Capitolo XVIII
Perizia tecnica Blasi ed altri. Quesiti a chiarimento - 30.10.90.

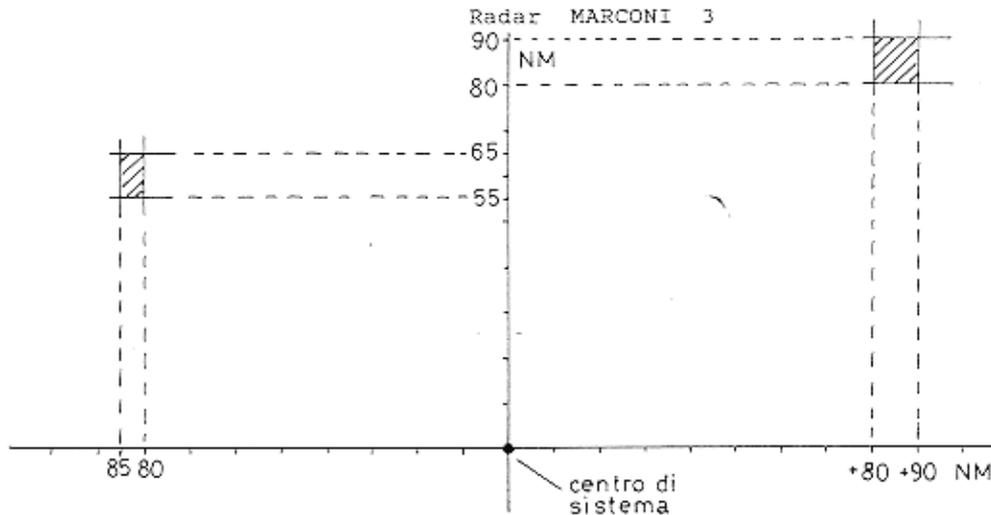
25) Quali argomentazioni possono contrastare i rilievi in ordine alle probabilità, statisticamente calcolate, che – nelle condizioni date – due plots non corrispondenti a risposte reali, i plots -17 e -12 cioè dei dati radar del sito di Fiumicino, vengano a trovarsi in posizioni significative rispetto alla traccia del DC9.

- anzitutto si osserva che di coppie di falsi plots, che idealmente avrebbero potuto essere generati da un oggetto viaggiante alla velocità di un caccia se ne sono trovate altre (vedi pag. 93) osservando il cielo radar.

Questo non può significare che nel cielo, nelle più disparate posizioni, fossero presenti altri caccia visibili solo per una coppia di plots più o meno distanziati nel tempo;

- si può anche osservare che è molto difficile che un aereo sia visibile solo due volte, e da un solo radar e non se ne abbia traccia nè precedente nè posteriore.

Fig. 1
 Esempio di qualità 13 con 7 "1" consecutivi

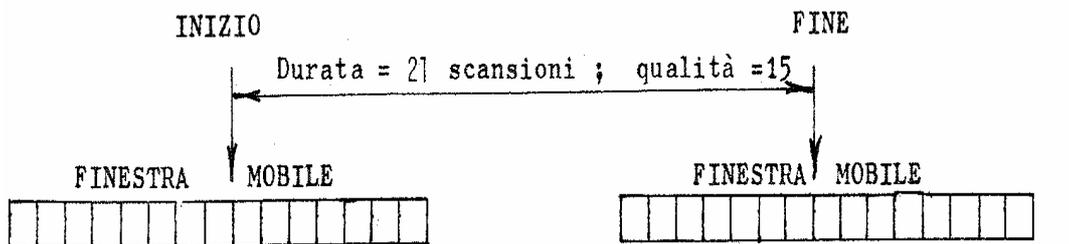
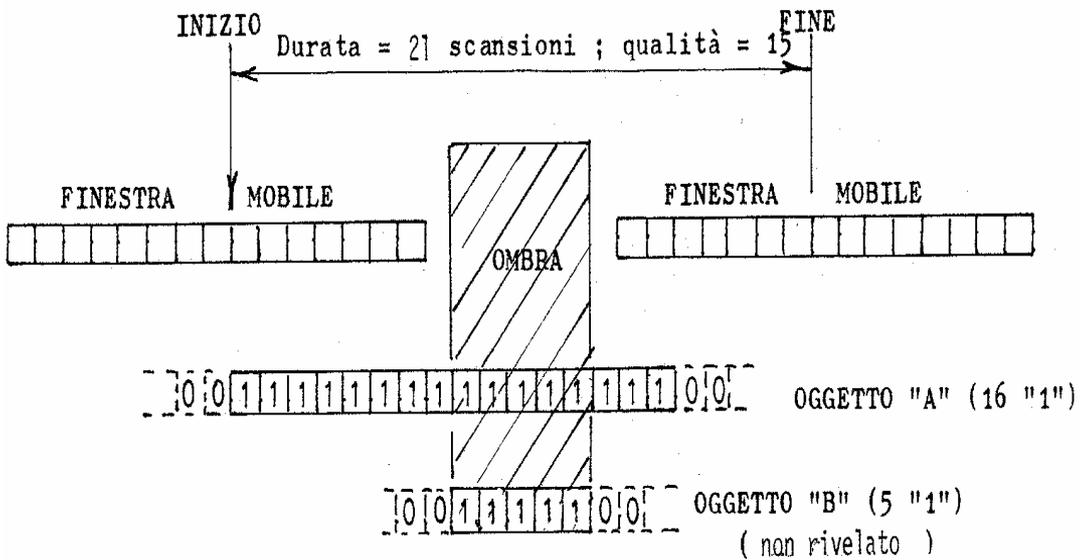
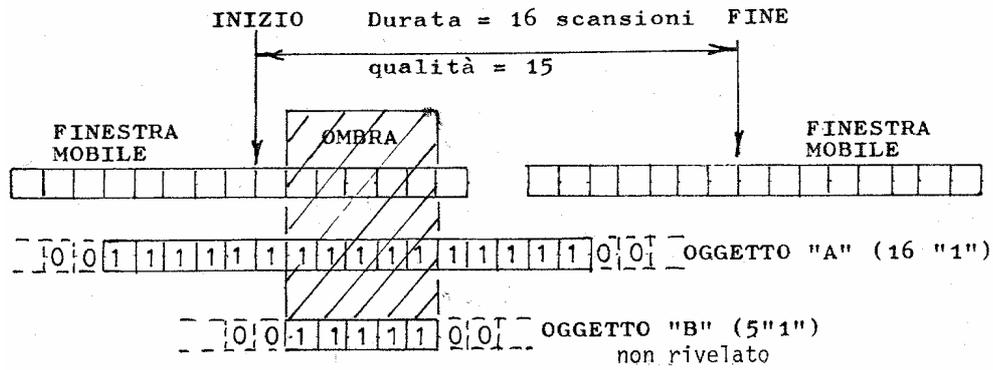
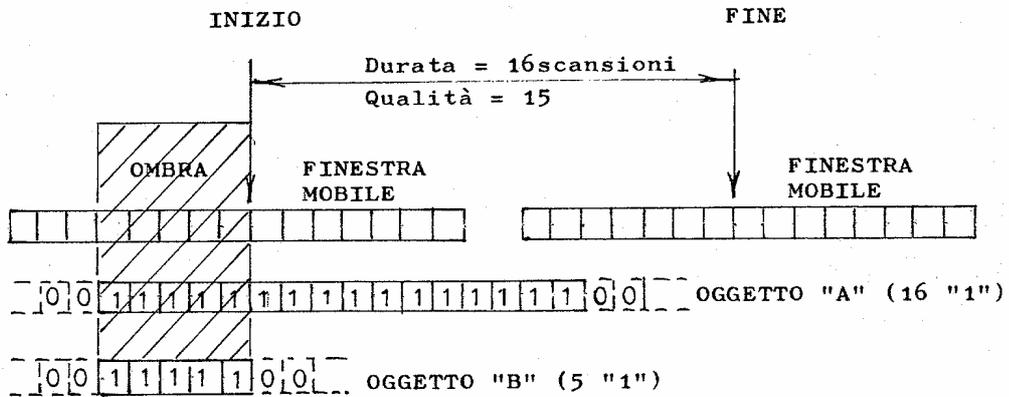
27) Come sia compatibile l'attribuzione della traiettoria 1M ai rottami, in considerazione della sua elevata qualità e degli effetti indotti dal "mascheramento" sulla rilevazione dei rottami.

qualità va dal valore 13 (corrispondente a 7 “1”, vedi fig.1) a 15 (corrispondente alla configurazione da 9 “1” in su).

Occorre osservare che la configurazione con “1” consecutivi è quella più probabile per oggetti o disturbi forti impulsivi (a causa della presenza, sul radar Marconi, dell’integratore), mentre è improbabile per il rumore.

Il meccanismo del mascheramento sia esso parziale (cioè da parte di un oggetto che non dà luogo a “presenza bersaglio”) o totale (cioè da parte di un oggetto che dà luogo a “presenza bersaglio”), in generale non altera la qualità o la altera in minima parte in quanto lascia lunghe sequenze di “1” consecutivi. L’eventuale influenza dipende sia dalla estensione degli “1” (ipotizzati consecutivi) dei singoli oggetti, sia dalla loro posizione relativa. Al fine di esempio si consideri la fig.2. nel caso a) si ha un oggetto che è lungo 16, la cui detezione dura 21 scansioni e la qualità vale 15 (saturazione). Nel caso b), la presenza di un oggetto “b” che dura 5 “1” e non viene quindi rilevato, crea un’ombra larga 5 scansioni. Detta presenza non ha alcuna influenza nè sulla durata della detezione dell’oggetto “a” (ancora 21 scansioni), nè sulla qualità (ancora 15).

Nella fig.3 è riportata il caso di due oggetti “A” e “B” (equivalente al caso della fig.2) ed è stata variata la posizione relativa di “B” rispetto ad “A”.

Rispetto al caso della fig.2 si rileva che viene modificata la durata della detezione (passa a 16, mentre la qualità rimane ovviamente 15). La diversa durata modificherà la stima dell’angolo.

In ogni caso si vuole rimarcare il fatto che la qualità, in tutti i casi diversi dal rumore termico, è un parametro pochissimo discriminante ed inoltre che il fenomeno del mascheramento ha quasi sempre influenza sul fenomeno dello spiazzamento angolare dell’oggetto più lontano dal radar, mentre ha pochissima influenza, il più delle volte nulla, sul parametro qualità.
